Zona Urbana di Trasformazione - Ambito 16.34 - Mirafiori A

MODIFICA PARZIALE AL PIANO ESECUTIVO CONVENZIONATO

Verifica di compatibilità con il Piano di Classificazione Acustica

VERIFICA DI COMPATIBILITA' ACUSTICA

*Figura 3/2 – TNE - Zona A - Variante di adeguamento
del Piano di Classificazione Acustica di Torino*

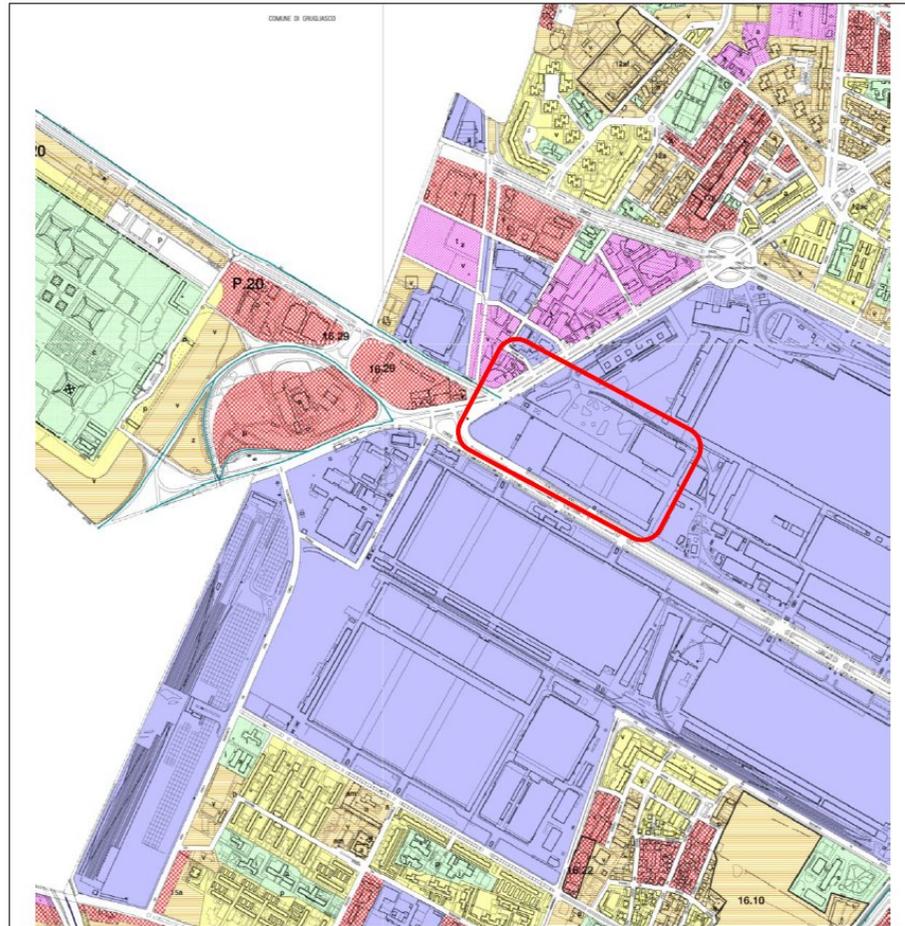
- In merito alla classificazione acustica dell'area d'intervento si evidenzia che l'inserimento della fascia cuscinetto in classe V secondo le Linee guida per la classificazione acustica del territorio della DGR 6 agosto 2001, n. 85 – 3802 non risulta formalmente corretto.

L'inserimento della fascia cuscinetto è previsto solo in aree non urbanizzate o non completamente urbanizzate qualora la densità urbanistica sia inferiore al 12,5 % della sua superficie. Nel calcolo di verifica della densità urbanistica la superficie edificata deve essere valutata considerando anche il parcheggio multipiano, al contrario di quanto proposto nello studio esaminato, determinando così il non rispetto della soglia normativa del 12,5%. Al fine di superare tale incongruità, si ritiene opportuno rivedere la distribuzione delle superfici edificate nella zona cuscinetto, in modo tale da rispettare il suddetto vincolo di superficie.

Le modifiche al PEC proposte risolvono la criticità dovuta all'inserimento di una fascia cuscinetto acustica, mentre per quanto riguarda le criticità residue (superamento dei limiti di rumore dovuti al rumore stradale sulle future residenze universitarie in ambito UMI A4) restano valide le prescrizioni del parere ambientale della Città di Torino, non essendo la UMI A4 oggetto delle presenti modifiche.

L'esito della verifica fornisce un giudizio di **compatibilità**, che dovrà essere recepito ai sensi dell'art. 7 comma 6 L.R. 52/2000 attraverso una revisione del piano di classificazione acustica.

Figura 7/1

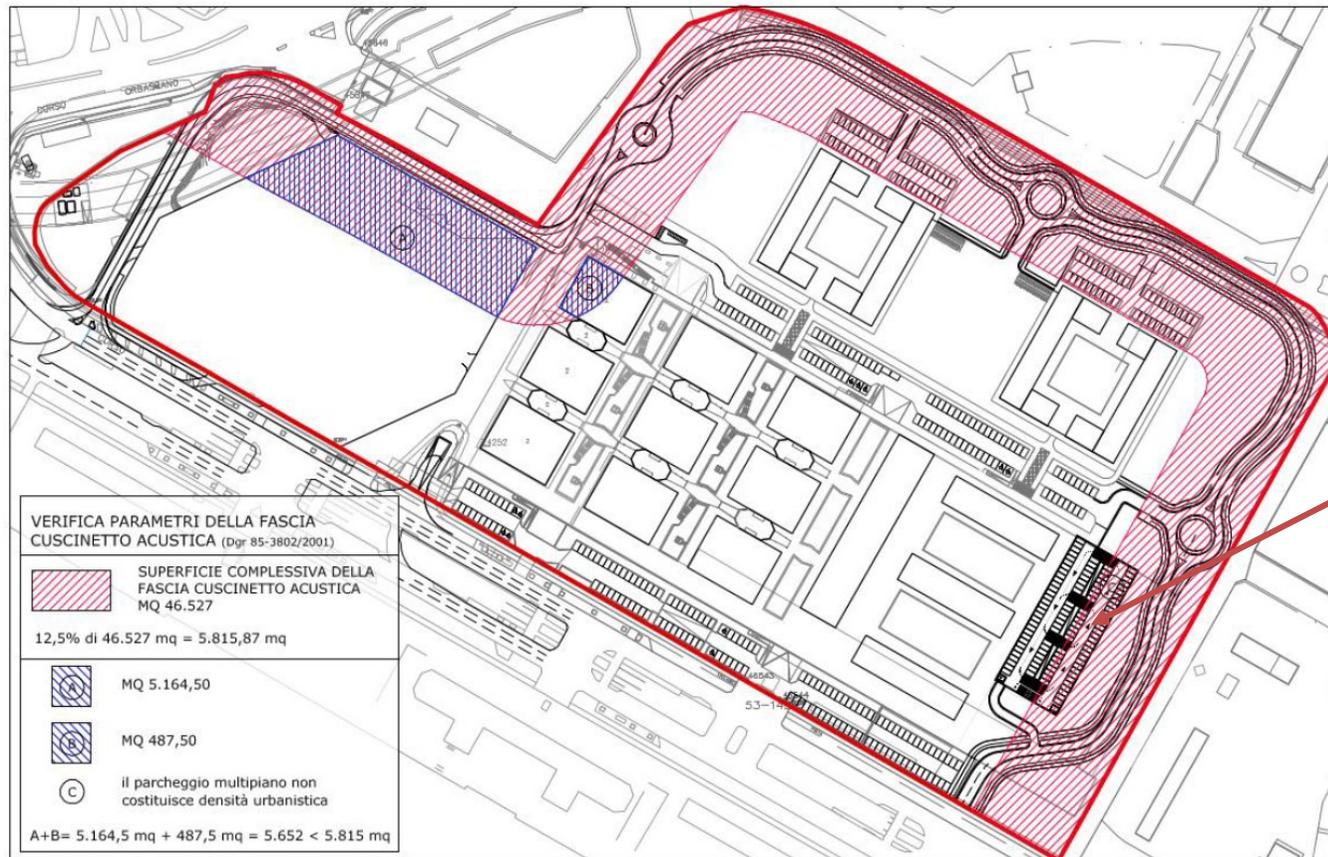
Criticità rilevata da ARPA e Città di Torino: il parcheggio multipiano rientra nella fascia cuscinetto
